ACTA No.2 SASI-01 DE 2023

Respuestas a las observaciones presentadas al pliego definitivo de condiciones del proceso No.SASI-01 de 2023, cuyo objeto es Adquirir mediante división de lotes los siguientes bienes y servicios: Lote No.1: Contratar la adquisición de equipos de aire acondicionado con destino despachos judiciales de los Distritos Judiciales de Neiva, Lote No.2: Contratar la adquisición de mobiliario con destino despachos judiciales de los Distritos Judiciales de Neiva y Florencia.

OBSERVACIONES A PLIEGO DE CONDICIONES DEFINITIVOS

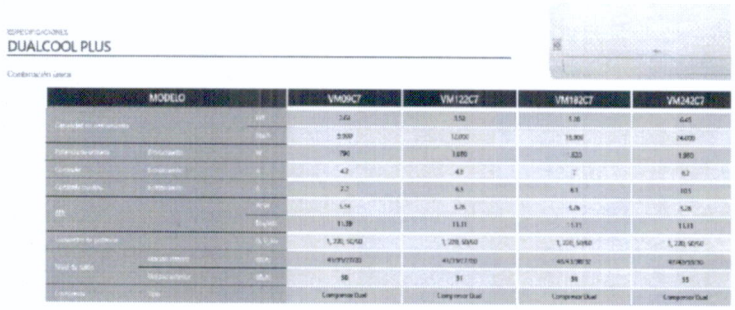
En las respuestas a las observaciones la Rama Judicial manifestó que eliminaría de las especificaciones técnicas la palabra DUAL y sólo dejaría la exigencia de compresor INVERTER para de esta manera no limitar el cumplimiento técnico únicamente a equipos de aire acondicionado marca LG.

También manifestó la Rama Judicial que "la entidad aceptará las marcas que cumplan con las especificaciones técnicas que la entidad requiera, ya que lo importante es que el aire funcione de la manera más eficiente y eficaz...".

Pese a que efectivamente la entidad eliminó el término DUAL, **mantuvo unas especificaciones técnicas que LIMITAN a que la única marca de aires acondicionados que cumpla en el proceso de contratación sea LG**. Las especificaciones técnicas que condicionan son las siguientes:

- Control de dirección de flujo de aire de 6 posiciones
- Display de consumo de energía
- Capacidad de enfriamiento en kW (min/med/max)
- Nivel de ruido IDU y ODU
- Frecuencia de compresor

Como evidencia que las especificaciones técnicas actuales están direccionadas a que la única marca de aires acondicionados que cumpla sea LG se presenta imagen de las fichas técnicas de los equipos de esa marca, en donde se puede ver que los datos técnicos plasmados allí coinciden exactamente con los solicitados por la entidad.

con respecto a la presente observación la entidad ha sido clara en las especificaciones técnicas que requiere con el propósito fundamental de dar cumplimiento tanto a la pluralidad de oferentes como a la necesidad especifica de la entidad, la cual con las modificaciones efectuada en la respuesta a las observaciones en los prepliegos garantiza la participación plural de oferentes.

Ahora bien, frente a las especificaciones técnicas que se mantienen y las cuales usted resalta, estas son necesarias teniendo en cuenta la definición técnica de las mismas, por cuanto la entidad está en proceso de ahorro energético que garantice su eficiencia y la contribución con el medio ambiente por eso es fundamental aclarar la definición de estas características:

Control de dirección de flujo de aire de 6 posiciones: Un mayor rango de direcciones del flujo de aire, permite que el caudal llegue a todos los rincones del espacio que se está climatizando. Por otro lado, permite configurar de mejor forma la orientación del caudal para evitar que este, tenga incidencia directa sobre las personas que laboran en determinada oficina. (Con frecuencia se reciben solicitudes del personal, que los equipos sean trasladados o instalados en otra

Display de consumo de energía: la entidad está en el proceso de adquirir equipos que representen ahorro de energía y que contribuyan al cuidado de medio ambiente, poder visualizar esos consumos, permite tomar acciones inmediatas de operación de los equipos, evitando que se hagan consumos innecesarios.

Capacidad de enfriamiento en kW (min/med/max): La entidad requiere asegurar un amplio rango de operación de los equipos, que se ajusten y garanticen las condiciones de confort y de ahorro energético.

Nivel de ruido IDU y ODU: garantizar niveles adecuados de ruido, para que las condiciones en las oficinas permitan ejecutar actividades que requieren de silencio, (un ejemplo de ello, son las audiencias virtuales), que por necesitar de bajos niveles de ruido debido a que las grabaciones tienen que ser claras y lo más nítidas posibles.

Frecuencia de compresor: garantiza a la entidad amplio rango de operación, consumos bajos y ahorro energético.

Así mismo, es preciso señalar con respecto a su segunda solicitud, la cual tiene que ver con la modificación de las especificaciones técnicas, la entidad no acoge su observación por cuanto como se puede colegir, no garantiza las condiciones de ahorro energético que busca la entidad, la sugerencia permitiría incluso la participación de equipos que solo cuentan con un compresor Inverter, pero que sus demás motores pueden seguir siendo MOTORES AC. Por otro lado, una baja frecuencia de operación, implicaría que el equipo trabaje por periodos de tiempo más prolongados y se vea afectado el factor de ahorro energético.

La entidad con el fin de garantizar la pluralidad de oferentes, y atender parcialmente las diferentes observaciones, procederá a realizar modificaciones a las especificaciones técnicas de los equipos de aires acondicionados, las cuales se verán reflejadas mediante adenda.
